## 4 . 炉心シュラウドの健全性評価手法についての当院の考え方

## 5 . 東京電力(株)による炉心シュラウドの健全性評価手法と評価結果

## 6．東京電力(株)による炉心シュラウドの健全性評価結果に対する当院の見解

**図4 ひび割れ深さと時間の関係(H6a)**

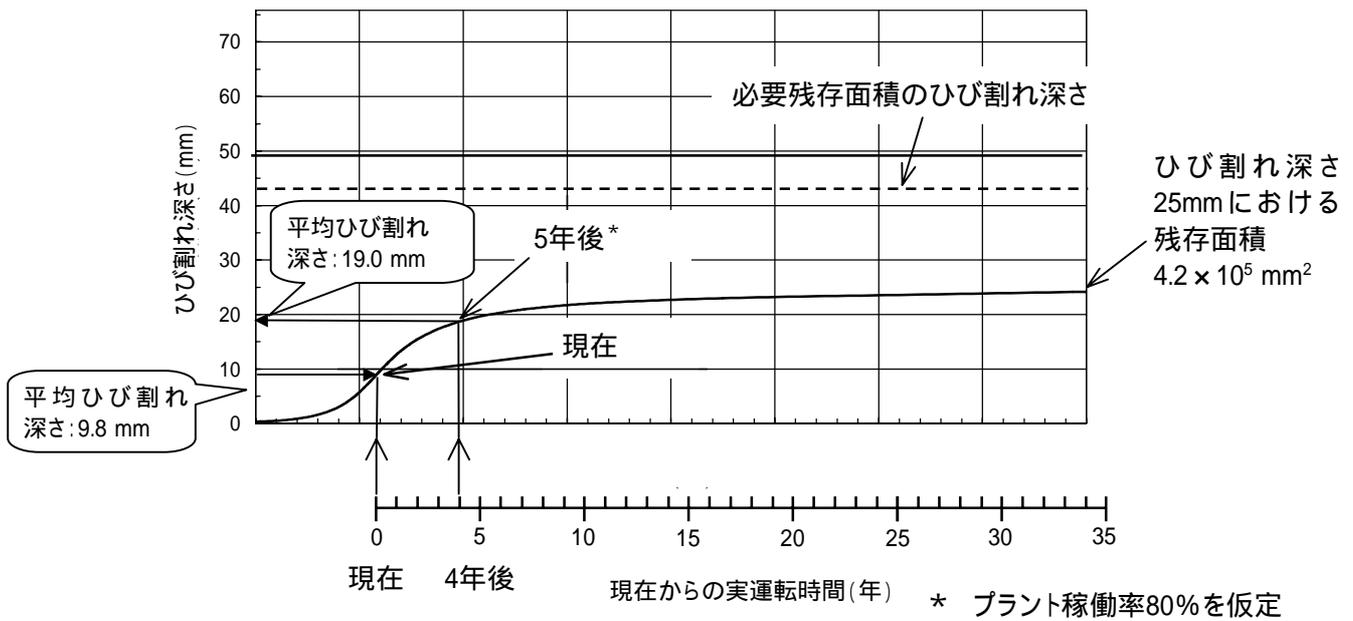
当院としては、柏崎刈羽2号機の下部リングの溶接部(H6a)外側近傍及びシュラウドサポートリングの溶接部(H7a)内側近傍に発生したひび割れに関し、東京電力(株)が算定した現時点での残存面積は、ひび割れが確認されなかった箇所も含め全周にひび割れが均一深さで存在するものとして保守的に見積もられていると考える。また、考えられる最も厳しい荷重として地震(S1<sup>19</sup>又はS2<sup>20</sup>)を考慮し、運転中にこれらが作用した場合に、技術基準等から導き出される必要な残存面積と現時点での残存面積との比較により、構造強度を評価していることは妥当であると考え。さらに、SUS316L等の低炭素ステンレス鋼の応力腐食割れの進展速度に基づき5年後のひび割れの進展を算定し、必要な残存面積との比較により、5年後における十分な構造強度を評価していることは妥当であると考え。

当院としては、東京電力(株)が実施した柏崎刈羽2号機のリング部のひび割れに関する健全性の評価は妥当なものであり、現時点及び5年後においても炉心シュラウドは十分な構造強度を有するとの評価結果を踏まえ、リング部のひび割れについては、現時点においては補修を必要とするものではないと判断する。ただし、当院としては、今回の健全性評価はあくまで解析に基づくものであることから、今後ひび割れの実際の進展状況について適切に監視を行っていくことが重要であると考えます。

下部リングのひび割れについては、今後ひび割れが進展しても必要残存面積に至る前に停まるとの解析結果を考慮し、また、一層の技術的知見を蓄積する観点からも、目視点検及び超音波探傷検査により、次回の定期検査時、その後は2年毎を目途にひび割れの進展状況を把握していく必要があると考えます。

図1 炉心シュラウド及び上部格子板の上部平面図

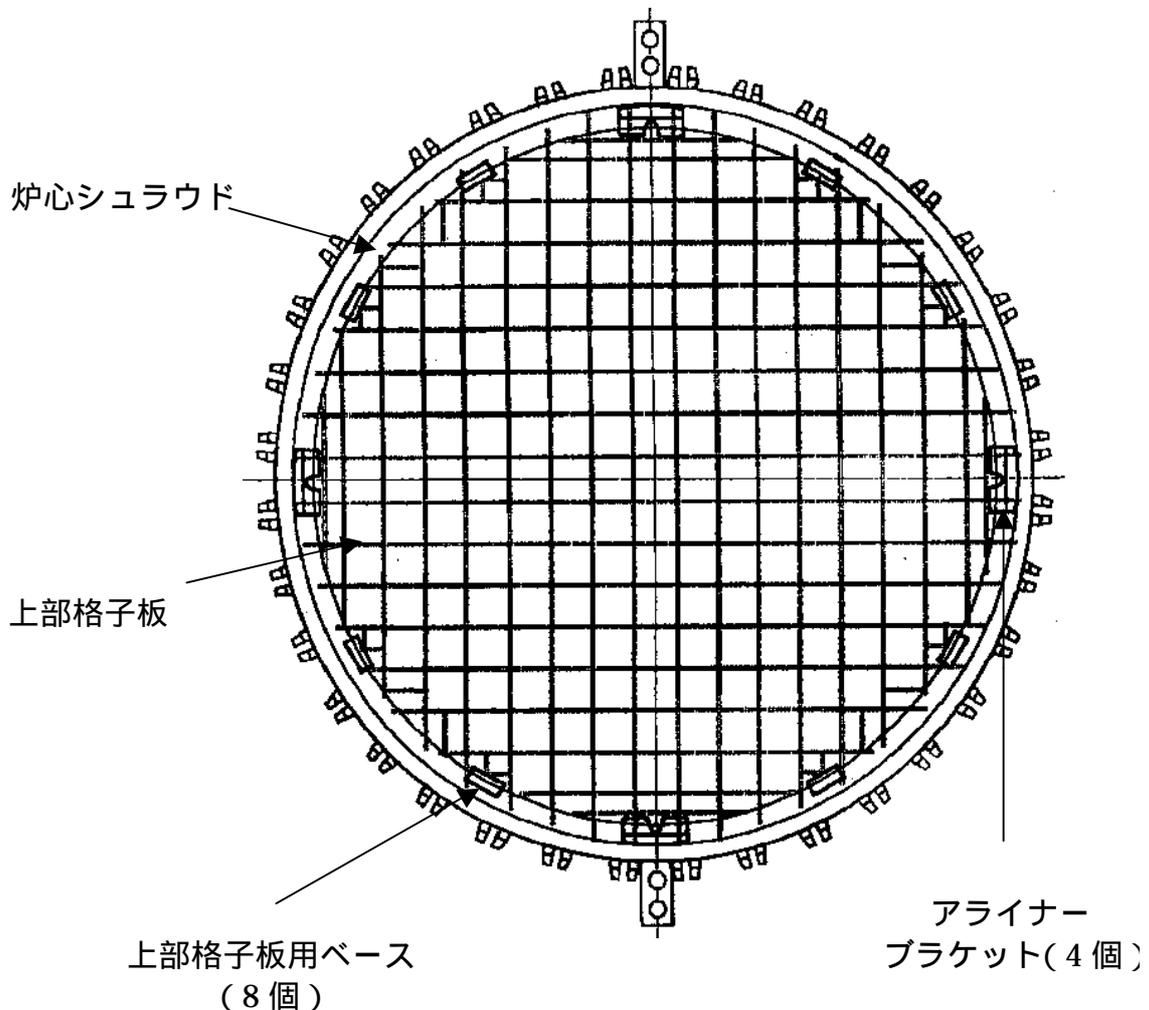
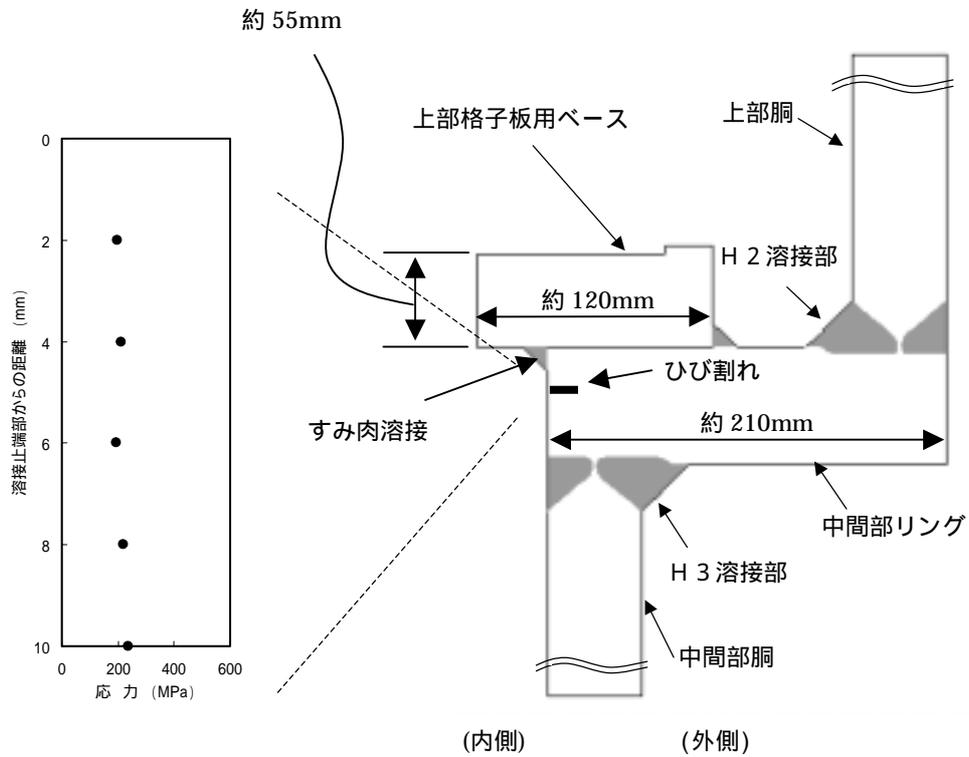
東京電力(株)は、この部分の溶接部はすみ肉溶接であり、引張残留応力は、表面及び奥行きとも比較的小さいことから、ひび割れの進展は、比較的浅く停まるものと考えられ、実際にUTによる測定では、ほとんどが検出限界以下であったとしている。また、発生箇所もアライナーブラケット及び上部格子板用ベースの直下部分だけであり、水平方向につながることは考え難いとしている。

当院としては、同社がこれらのひび割れについて、炉心シュラウドの健全性に影響を及ぼすものではないと判断していることは妥当であると考え。(参考資料5 - 7 参照)

図3 ひびの状況

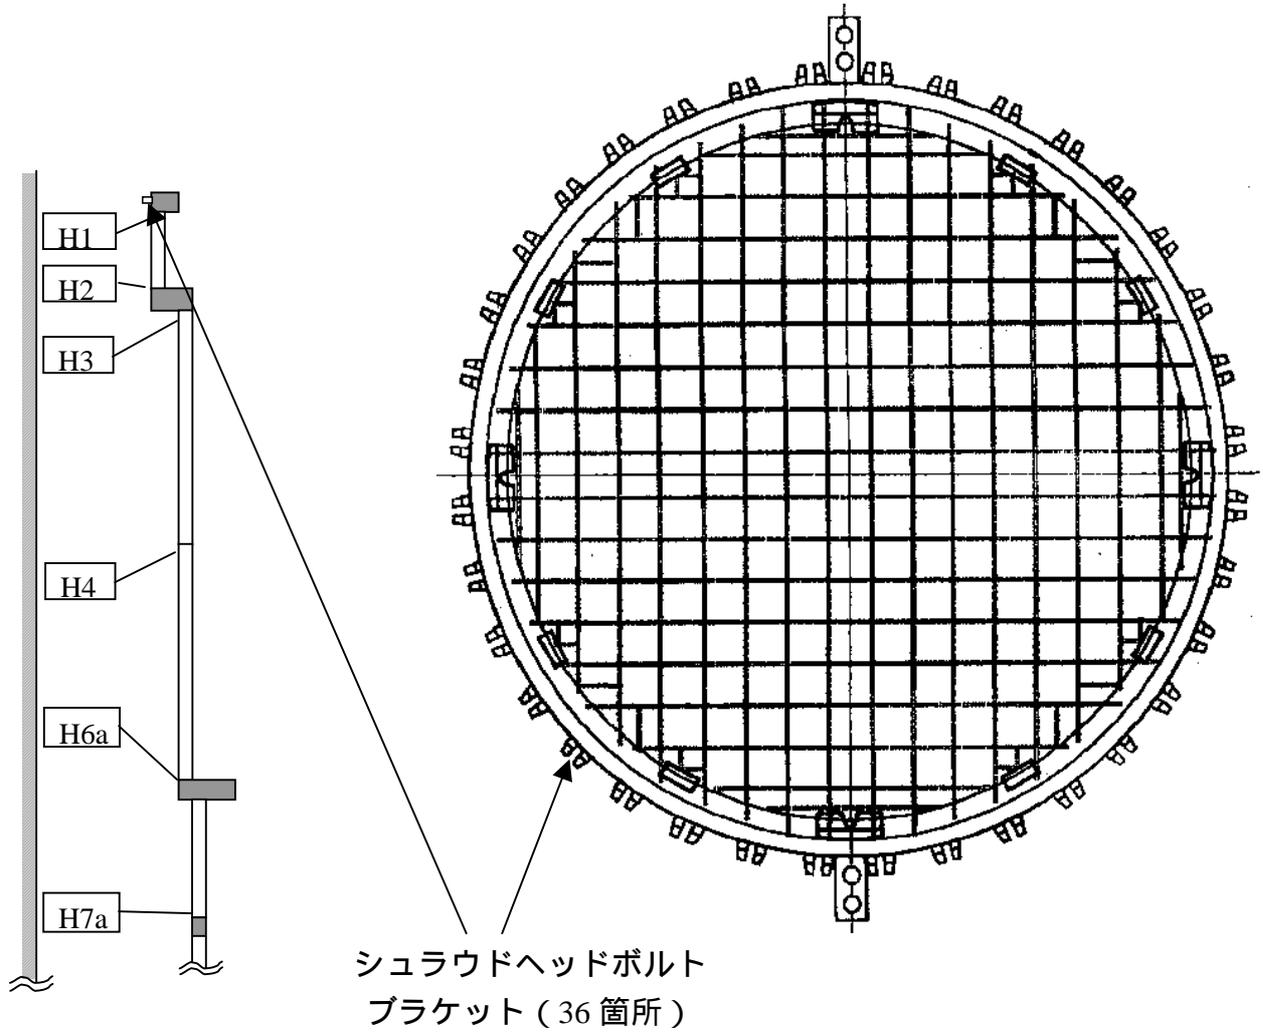
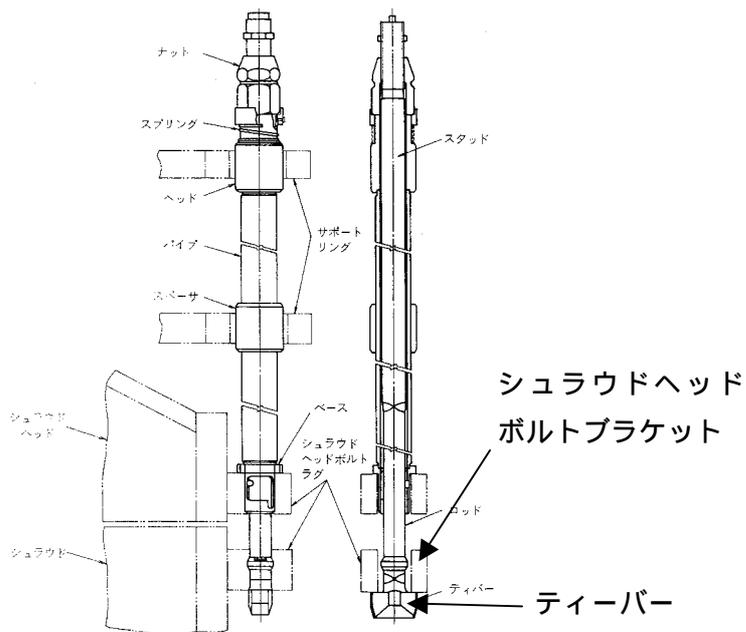
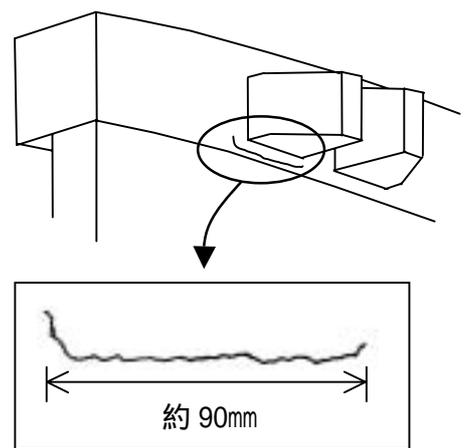
東京電力(株)は、シュラウドヘッドボルトブラケットの下のすみ肉溶接部の直下部分に1箇所だけ確認されていることから、これがすみ肉溶接の範囲を超えて周方向に成長し、さらに、他のシュラウドヘッドボルトブラケットの下に発生するひび割れとつながることは、考え難いとしている。

また、この1箇所のひび割れが上部リングの構造健全性に与える影響については、上部リングが炉心シュラウドの上端に位置し、通常運転中に地震が発生した時の荷重は、炉心シュラウドの下部のリングに比べて、非常に小さいことから、問題にはならないもの等としている。

当院としては、同社がこのひび割れについて、炉心シュラウドの健全性に影響を及ぼすものではないと判断していることは妥当であると考え。(参考資料5 - 8 参照)

図-1 H4 近傍の特異なひび割れ

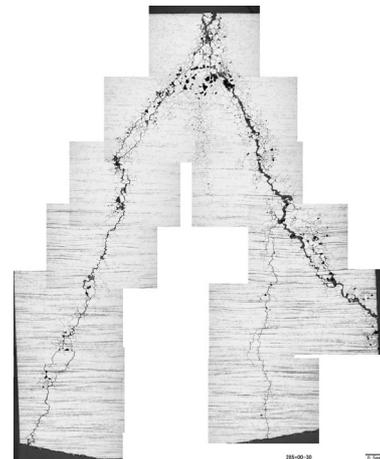
東京電力(株)では、炉心シュラウド中間部胴に見られるような複雑な分岐を伴うひび割れにより表面部分が脱落してルースパーツ<sup>20</sup>となる可能性について検討し、以下

しかし、同社は念のため万一ルースパーツが発生したと仮定してその影響を検討したところ、ルースパーツはそのまま沈んで炉心シュラウドの付近に留まると推定され、プラントの安全性に対しては問題とならないと評価した。(参考資料5 - 9 参照)

当院としては、これらの評価は妥当であると考えます。
